# Informe de Criterios de Conexión para PMGD FV Buli Viejo 9 MW de 9[MW]

Sociedad de Energía Renovable El Álamo SpA

## Informe de Criterios de Conexión a la Red

### Central Solar Fotovoltaica PMGD FV Buli Viejo 9 MW

**Fig. 1: Unilínea Alimentador Violeta Parra, Punto de Conexión a la Red**

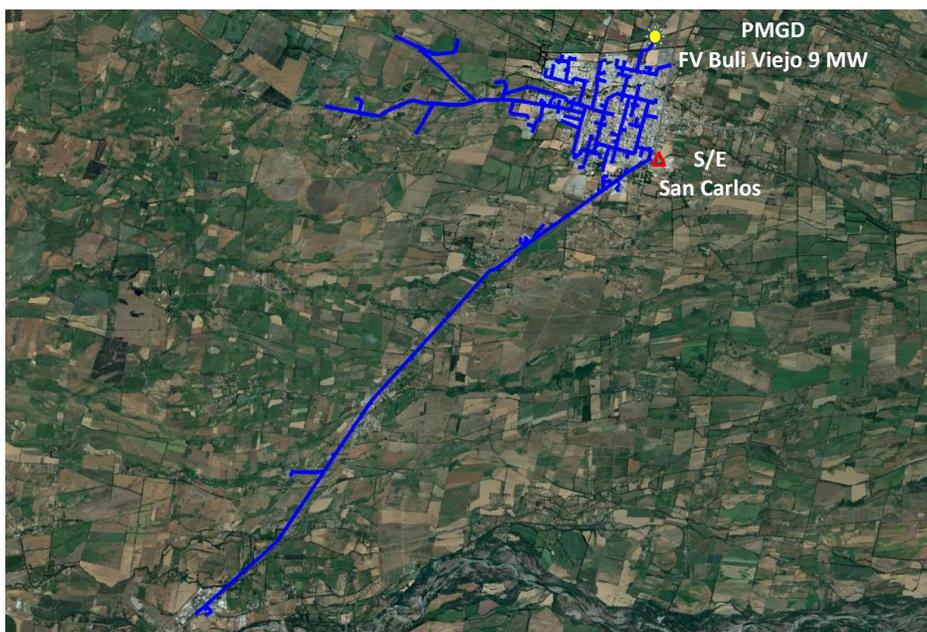
El punto de conexión en media tensión (propiedad de CGE) placa poste N°5-197322 está ubicado en el alimentador Violeta Parra en 13,2 [kV], a una distancia aproximada de 3,95 [km] hasta la Subestación Primaria San Carlos propiedad de CGE.
